件名：東京国際空港新貴賓室新築工事

平成30年9月20日

東空建第 64 号

$h > 200$ のときのフック等価

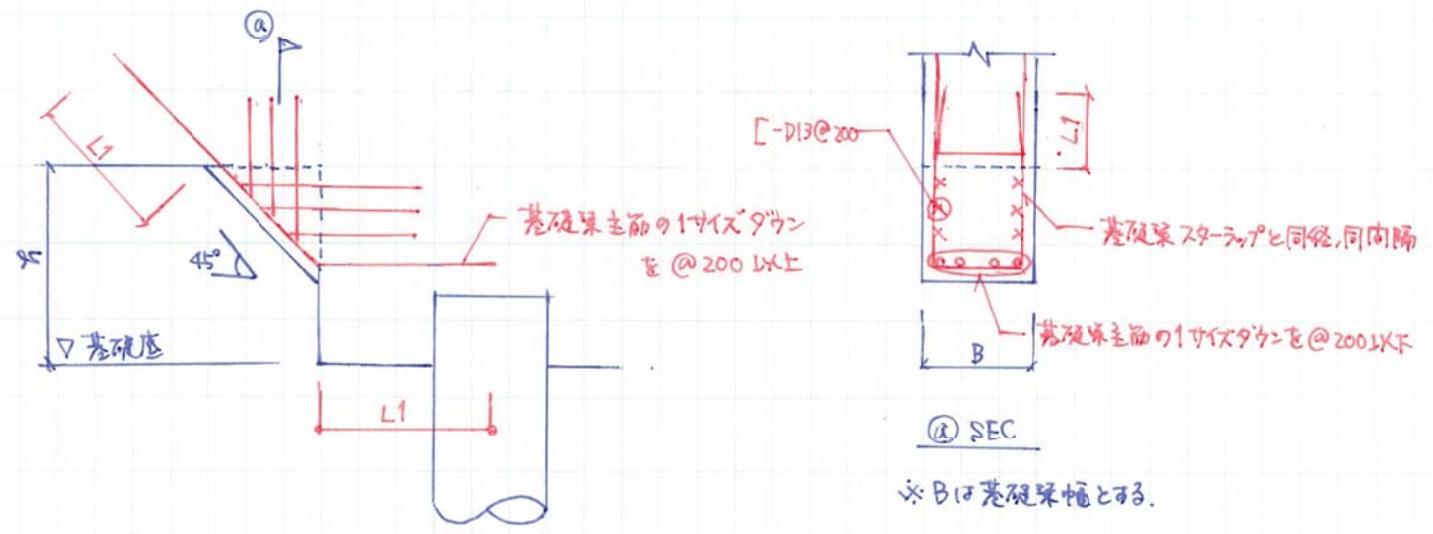
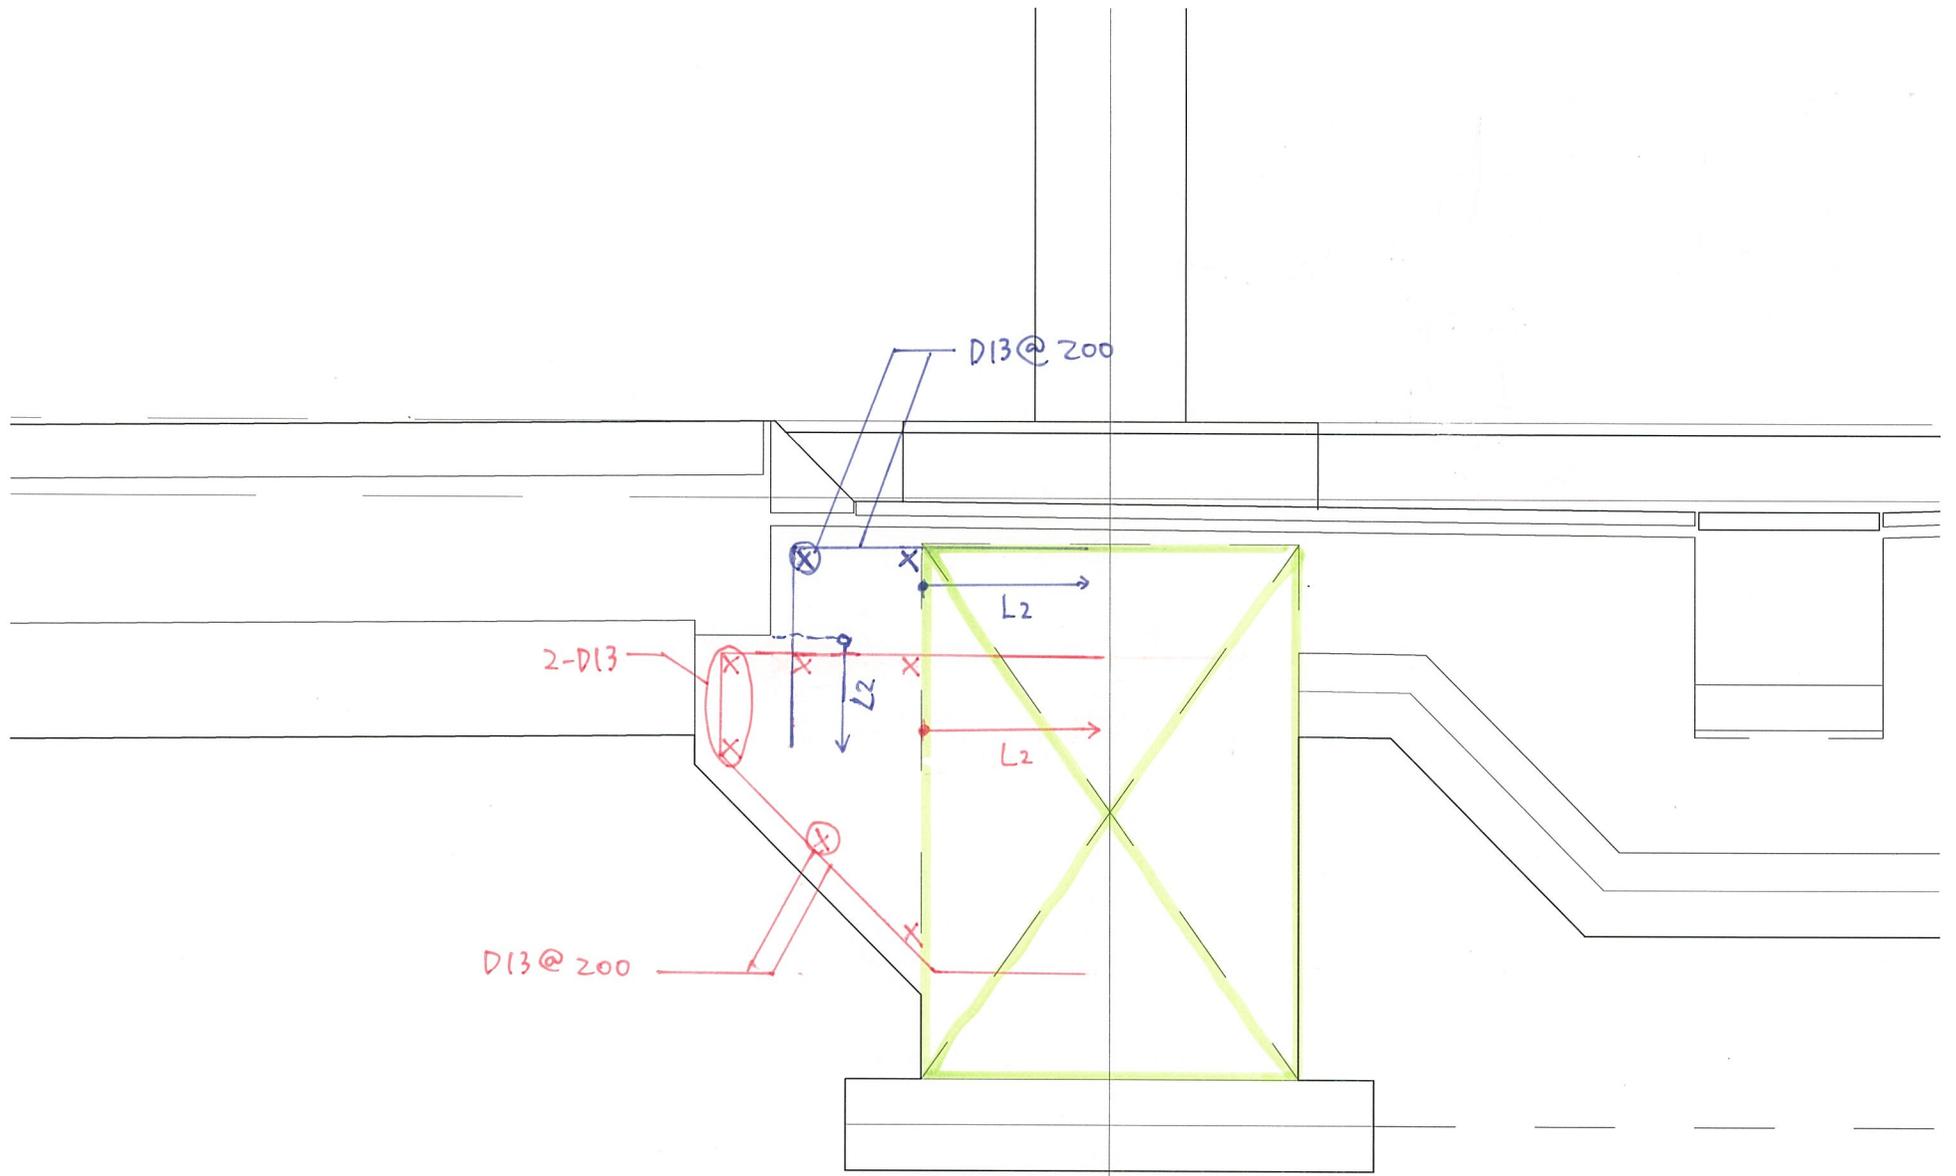
質問 番号	図面番号	質 疑	回 答
14	S-014 S-045	大梁の増打h>200場合の補強要領が配筋規準図に記載されておりません。基礎梁・耐圧版・地下外壁リスト図に共通事項の基礎梁増打要領を倣うものと考えて宜しいでしょうか。御指示下さい。	別紙S②を参照してください。
15	S-044	基礎F4の杭頭廻り補強外HOOPが断面図左側D16と右側D19を記載相違しております。外HOOPがD19と考えて宜しいでしょうか。御指示下さい。	D16@100を正としてください。
16	S-032~043	バットレス配筋要領がありません。下記のように考えて宜しいでしょうか。御指示下さい。 ■軸方向補強：D19@200 ■縦・横肋筋：D13@150	別紙S③を参照してください。
17	S-066	室外機置場(2)詳細図の設備基礎配筋詳細図において、上・下端主筋径が左側断面詳細D22と右側断面詳細D13を相違しております。主筋径D22を正と考えて宜しいでしょうか。御指示下さい。	主筋径D22を正としてください。
18	A-017 S-014	梁型設備基礎(1階平面図のX1-/Y6a-7間)があります、配筋規準図に上・下端筋詳細がありません。上・下端筋共D22@200と考えて宜しいでしょうか。御指示下さい。	べた基礎状とし配筋詳細はS-014 15(b)によるものとして、鉄筋補強D13@150、コーナー筋D13としてください。
19	A-024 S-014	花崗岩受け・SSW下の立上り配筋要領がありません。縦横共D10@150ダブル 端部2-D13と考えて宜しいでしょうか。御指示下さい。	よろしいです。
20	A-024~025	梁側に土間受け顎の配筋要領がありません。D13@200程度と考えて宜しいでしょうか。御指示下さい。	別紙S④を参照してください。
21	A-025 S-026~027	地下階壁取り付く二段梁有無において、矩計図2の消火ポンプ室・空調機械地下壁中間に二段梁を記載されておりますが、構造図に該当梁を見当たりません。不要と考えて宜しいでしょうか。御指示下さい。	構造図を正としてください。

D-0110	タラップ (ピット内)	1 / 10	1 / 20	1 / 50
--------	-------------	--------	--------	--------

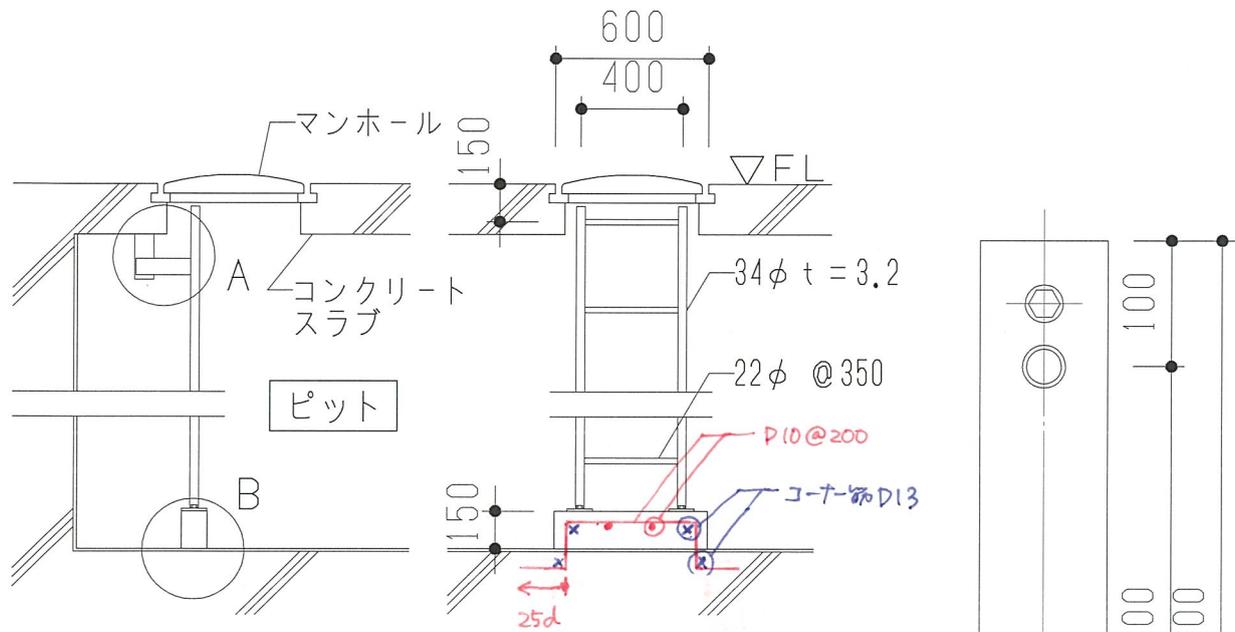
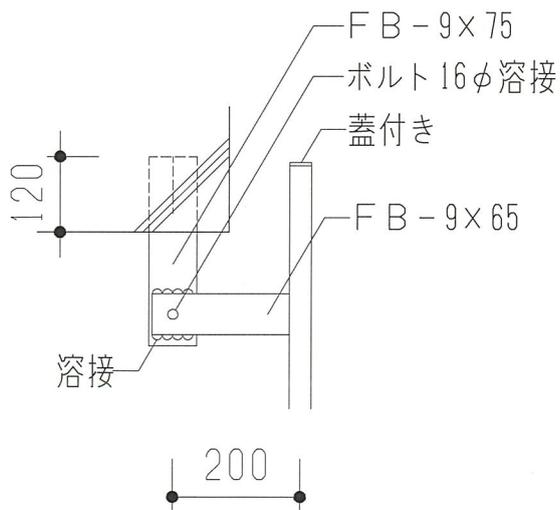
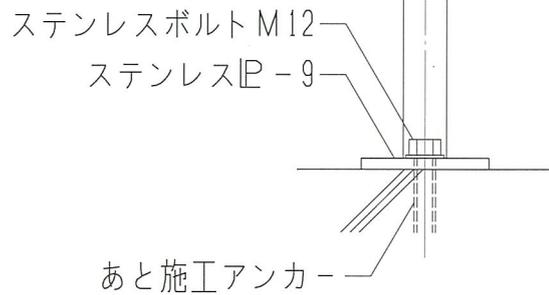
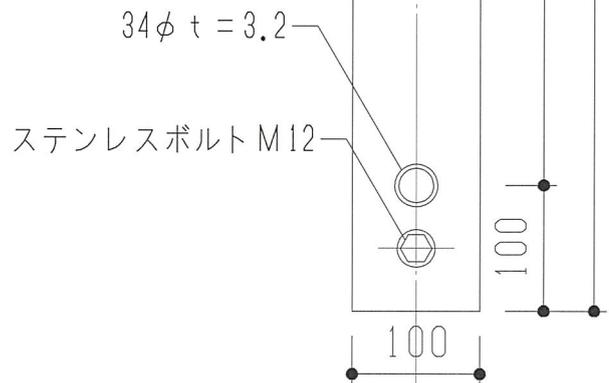
質問番号	図面番号	質 疑	回 答
68	A-006 A-020	床点検口が特記仕様書6に記載されておりますが、ピット階平面図ではマンホールのみです。貴賓室本体では床点検口は不要と考えて宜しいでしょうか。御指示下さい。	A-006ユニット及びその他の工事の「床点検口」はなしとし、床下点検口はA-006排水工事の「鑄鉄製ふた」とします。
69	A-301	雑詳細図1(D-0110)タラップ(ピット内)の下部基礎について、不要と考えてよろしいでしょうか。必要な場合表面仕上・寸法及び配筋要領を御指示下さい。	別紙S⑤を参照してください。
70	A-131 A-301	設備ピット天井断熱材仕様が、断熱範囲図では押出法ポリスチレンフォームt25ですが雑詳細図1D-0113では現場発泡ウレタンt50です。断熱範囲図を正とし、押出法ポリスチレンフォームt25と考えて宜しいでしょうか。御指示下さい。	よろしいです。
71	A-020	釜場の内部仕上は、ポリマーセメント系塗膜防水(水槽:塗布防水)+モルタル金鍍と考えて宜しいでしょうか。御指示下さい。	底: C+T+ポリマーセメント系塗膜防水 立上: C打放(B種)+ポリマーセメント系塗膜防水 とします。
72	A-015 A-025	壁遮音シートの厚みが、内部仕上表の特記事項ではt1.1ですが矩計図2ではt1.0です。T1.1と考えて宜しいでしょうか。御指示下さい。	よろしいです。
73	A-129 A-301	雑詳細図1 洗面カウンター詳細図について、適用範囲はMWC5・WWC5と考えて宜しいでしょうか。又、MWC5・WWC5 洗面カウンターのD寸法及びH寸法が展開図と雑詳細図で下記のように相違致します。雑詳細図1 洗面カウンター詳細図を正と考えて宜しいでしょうか。御指示下さい。 ■展開図12:D745×H700 ■雑詳細図1:D600×H750	適用範囲はMWC5・WWC5とします。D600×H750を正とします。
74	A-108 A-109 A-115	MWC4・WWC4の洗面化粧台の巾木について、水廻り詳細図4・5では大理石(5)ですが、水廻り詳細図11では花崗岩(4)です。水廻り詳細図11を正と考えて宜しいでしょうか。御指示下さい。	大理石(5)を正とします。
